Znak sprawy: IGKOŚiPF.271.2.5.2020

ODPOWIEDŹ NA PYTANIA DOTYCZĄCE SIWZ

W związku z zapytaniem skierowanym do Zamawiającego w postępowaniu pn. „Dostawa i montaż instalacji kolektorów słonecznych, pomp ciepła oraz paneli fotowoltaicznych w ramach projektu pn. „Odnawialne źródła energii na terenie Gminy Sokołów Podlaski” działając na podstawie art. 38 ustawy z dnia 29 stycznia 2004 roku - Prawo zamówień publicznych (Dz. U. z 2019 r. poz. 1843) zwanej dalej ustawą Pzp udzielamy następującej odpowiedzi:

Pytanie 13

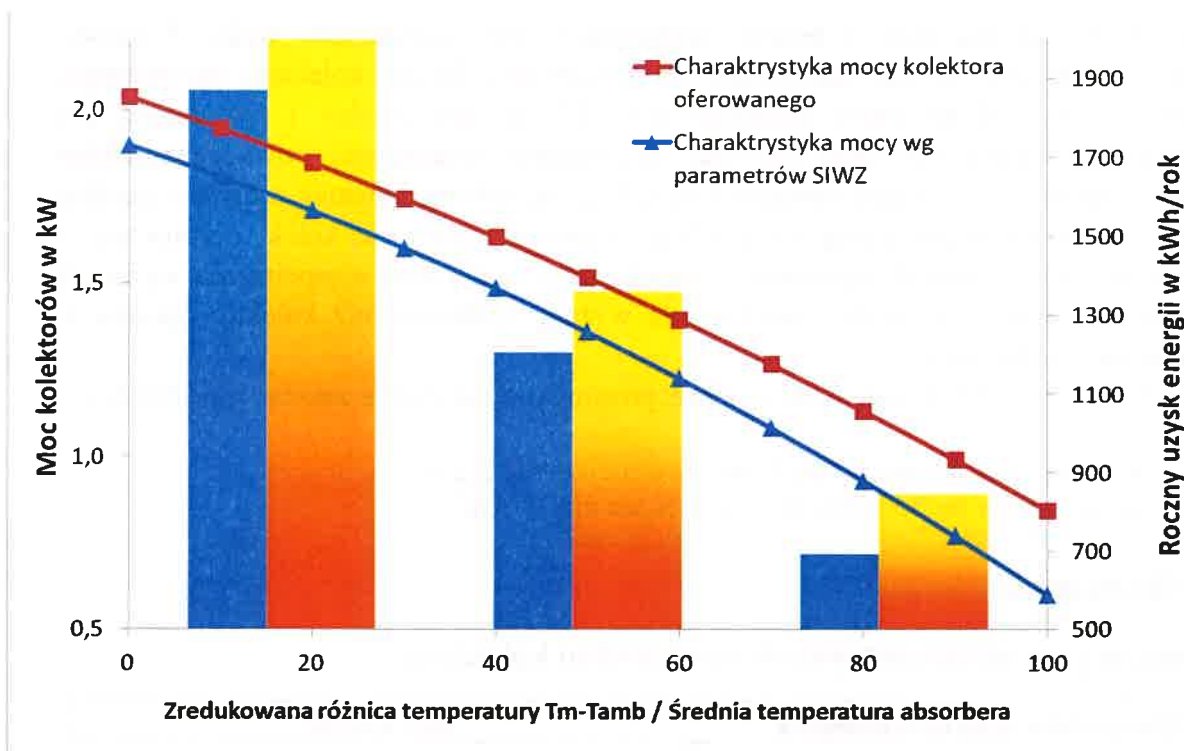
Oferowany przez nas kolektor słoneczny, dzięki korzystnym pozostałym współczynnikom sprawności pomimo nieznacznie wyższego współczynnika utraty ciepła α_1 niż wymaga tego Zamawiający, względem kolektora opisanego w opisie przedmiotu zamówienia posiada znacznie większą wydajność, wyrażoną w postaci mocy oraz uzysku energetycznego, co zostało zobrazowane na poniższym wykresie.

Aby umożliwić nam zastosowanie oferowanego przez nas kolektora, prosimy o dopuszczanie współczynnika utraty ciepła a_1 nie większego niż: $3,5 \text{ W}/(\text{m}^2\text{K})$, pod warunkiem posiadania przez taki kolektor wyższej mocy w całym zakresie pracy, a tym samym generowania wyższego uzysku energetycznego, względem kolektora o minimalnych parametrach określonych w opisie przedmiotu zamówienia.

Zamawiający oczekuje kolektorów słonecznych o następujących parametrach:

Maksymalny współczynnik utraty ciepła a_1 w odniesieniu do powierzchni całkowitej kolektora wg normy EN ISO 9806	max. $3,750 \text{ W}/\text{m}^2\text{K}$
Maksymalny współczynnik zależności temperatury utraty ciepła a_2 w odniesieniu do powierzchni całkowitej kolektora wg normy EN ISO 9806	max. $0,018 \text{ W}/(\text{m}^2\text{K}^2)$

Pytanie 15

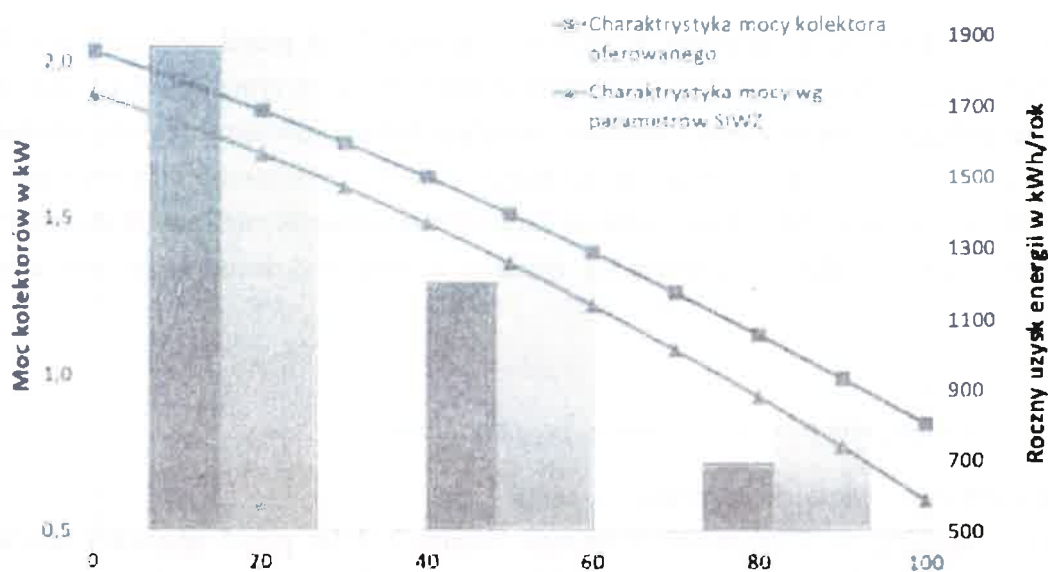
Oferowany przez nas kolektor słoneczny, dzięki korzystnym pozostałym współczynnikom sprawności pomimo nieznacznie wyższego współczynnika utraty ciepła niż wymaga tego Zamawiający, względem kolektora opisanego w opisie przedmiotu zamówienia posiada znacznie większą wydajność, wyrażoną w postaci mocy oraz uzysku energetycznego, co zostało zobrazowane na poniższym wykresie.

Aby umożliwić nam zastosowanie oferowanego przez nas kolektora, prosimy o dopuszczanie współczynnika utraty ciepła al nie większego niż: $3,5 \text{ W}/(\text{m}^2\text{K})$, pod warunkiem posiadania przez taki kolektor wyższej mocy w całym zakresie pracy, a tym samym generowania wyższego uzysku energetycznego, względem kolektora o minimalnych parametrach określonych w opisie przedmiotu zamówienia.

Zamawiający oczekuje kolektorów słonecznych o następujących parametrach:

Maksymalny współczynnik utraty ciepła a1 w odniesieniu do powierzchni całkowitej kolektora wg normy EN ISO 9806	max. $3,750 \text{ W}/\text{m}^2\text{K}$
Maksymalny współczynnik zależności temperatury utraty ciepła a2 w odniesieniu do powierzchni całkowitej kolektora wg normy EN ISO 9806	max. $0,018 \text{ W}/(\text{m}^2\text{K}^2)$
